W-1.43.2.139.1.2024...2...KK  
dot.:D158/24

„Rozbudowa drogi wojewódzkiej nr 540 na odcinku od km 6+435 do km 8+310 na terenie gminy Stara Biała, powiat płocki, woj. mazowieckie”. – nr postępowania 158/24

Działając na podstawie art. 135 ust. 1, ust. 2 i ust. 6 ustawy Prawo zamówień publicznych (Dz.U. z 2023 r. poz.1605) Mazowiecki Zarząd Dróg Wojewódzkich w Warszawie uprzejmie Państwa informuje, że otrzymał zapytania do Specyfikacji Warunków Zamówienia, na które niniejszym udziela odpowiedzi:

### **Szczegół B - drenaż**

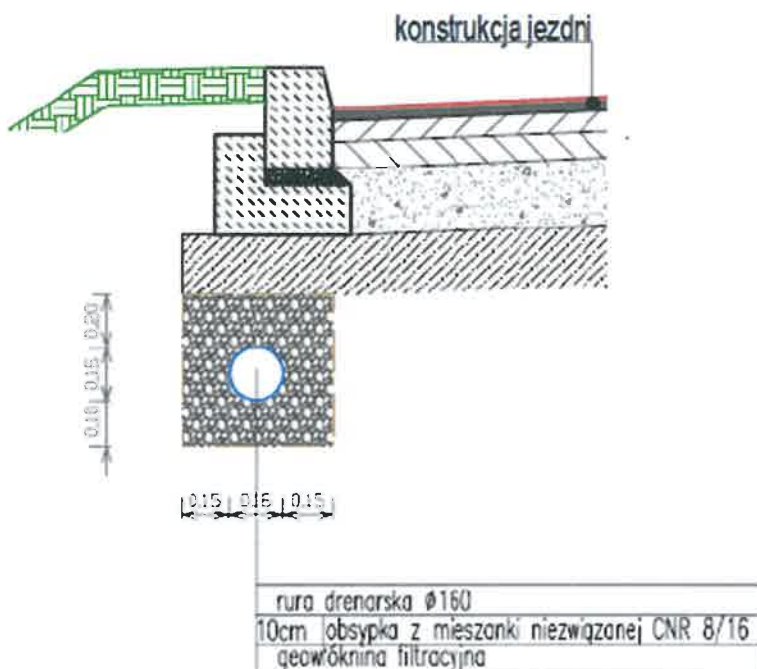
Branża drogowa Rysunek rys. 4.1 – Przekroje normalne – szczegół B w PW pod ławą krawężnikową należy ułożyć drenaż z rur drenarskich DN160 w oplocie z włókna kokosowego, zwracamy się do Zamawiającego o potwierdzenie, że drenaż należy wykonać obustronnie na całej długości drogi jak pokazano na przekrojach normalnych oraz udostępnić przekroje podłużnych drenażu.

### **Odpowiedź 2:**

Zamawiający informuje, że załączona dokumentacja projektowa jest wystarczająca w celu wykonania drenażu. Spadki należy wykonać zgodnie z niweletą drogi, drenaż zgodnie z przekrojami normalnymi.

**Nazwa rysunku:**  
**Schemat ułożenia drenazu w wykopie**

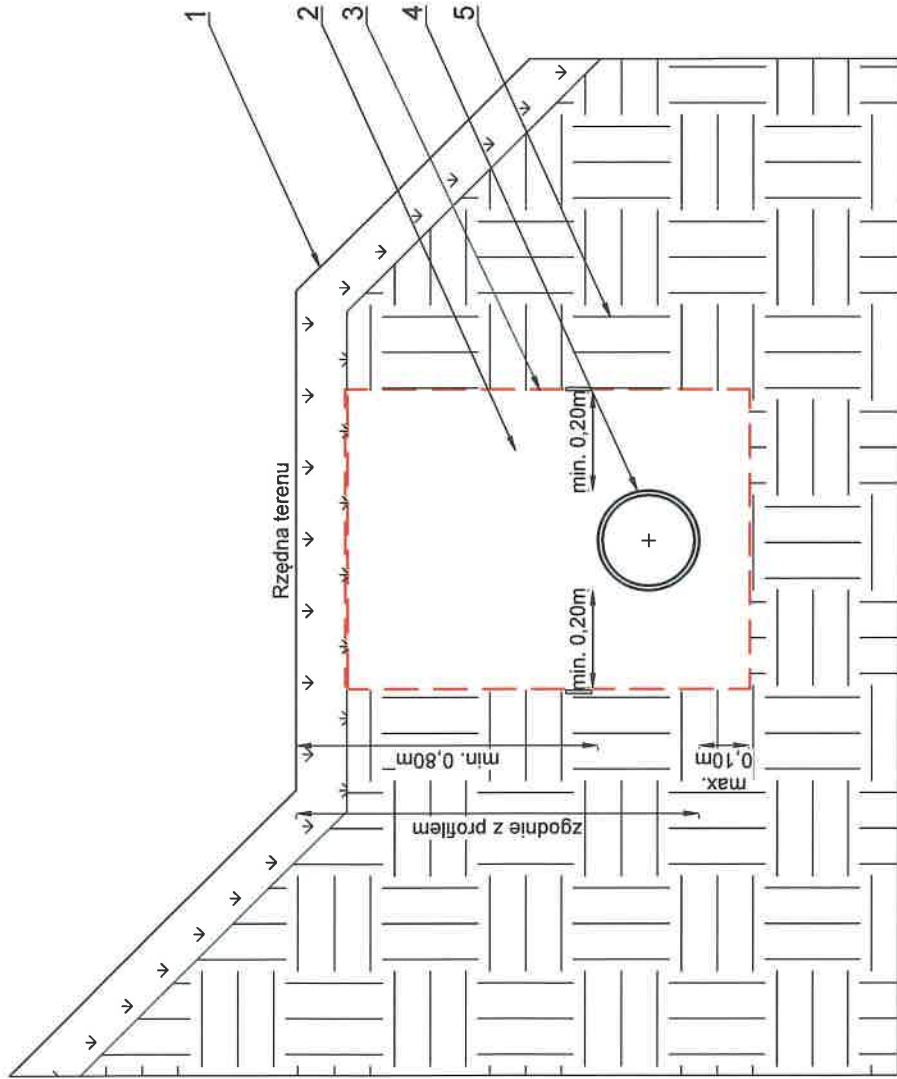
Branża sanitarna Rysunek rys. 7.2 – Schemat ułożenia drenażu w wykopie – czy Zamawiający potwierdza konieczność wykonania 4 metrowych zakładów z geowłókniny przy szerokości wykopu ok. 0,60 m?

**Odpowiedź 3:**

Zamawiający dołącza skorygowany rysunek 7.2 rew. 1. Zakłady należy wykonać zgodnie z dokumentacją projektową.
